MĚSTSKÝ OBVOD PARDUBICE 1

Zápis

ze 12. jednání Komise pro rozvoj městského obvodu RMO Pardubice I (dále jen „komise“ „KR“) ze dne 20. 2. 2025

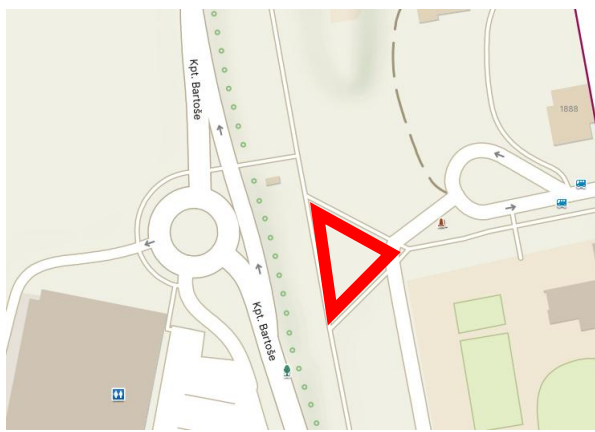
Ke květné louce bylo navrženo umístění cedule s popisem

Skutil – navrhl jiné vhodnější umístění květné louky na sídlišti Nábřeží Závodu míru.
